CONCEPTO TÉCNICO No CT - 4706
Revisión de Estudio Particular de Respuesta Local
de Amplificación de Ondas Sísmicas
Artículo 7 - Decreto 193 de 2006

ENTIDAD SOLICITANTE: Curaduría Urbana 5
LOCALIDAD: 1. Usaquén
BARRIO: Country Club
PROYECTO: La Calabria
DIRECCIÓN: Calle 128 A No. 29-89
UPZ: 15. Country Club
TIPO DE RIESGO: Sísmico
EJECUTOR: Ing. Jorge Alberto Rodríguez
FECHA DE EMISION: Febrero 28 de 2007

El presente concepto técnico corresponde a la primera revisión realizada por la Dirección de Prevención y Atención de Emergencias, de la "Asesoría geotécnica y sismológica para la evaluación de la amenaza sísmica del edificio en La Calleja", que se remite como estudio sísmico local, en cumplimiento a lo estipulado en el Decreto 193 de 2006.

Figura 2. Espectro de diseño recomendado del proyecto La Calabria

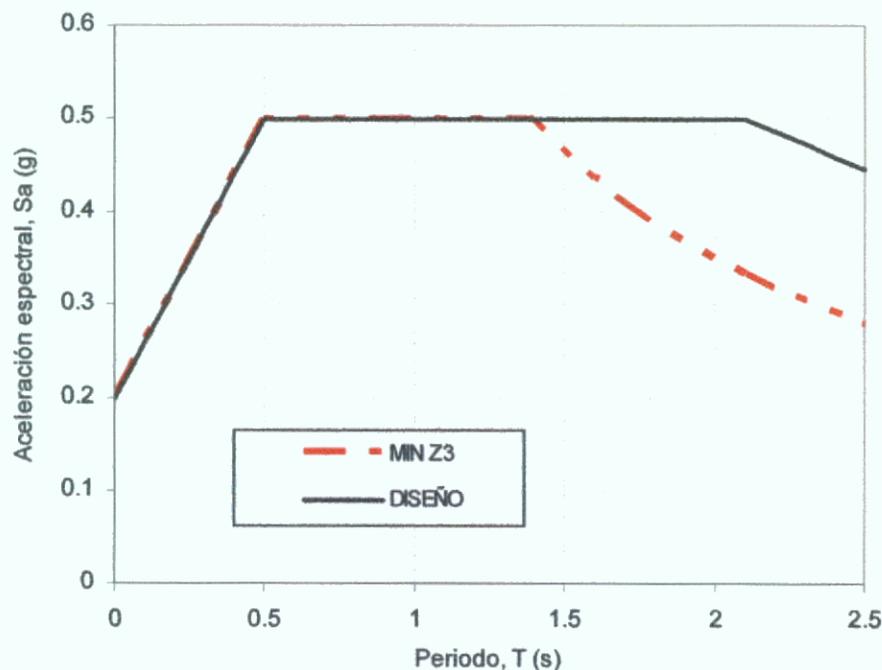
En la figura 3.21 se presenta el espectro de diseño recomendado, obtenido de los análisis 1D. El espectro de diseño no es inferior al mínimo de Zona 3, y se adopta hasta 1.4s. Entre 1.4s y 2.1s, el espectro de diseño continúa con 0.5g y a partir de 1.4s se adopta el valor promedio del espectro de Zona 3 y el espectro mínimo de Zona 3.

El estudio CUMPLE con este requerimiento.
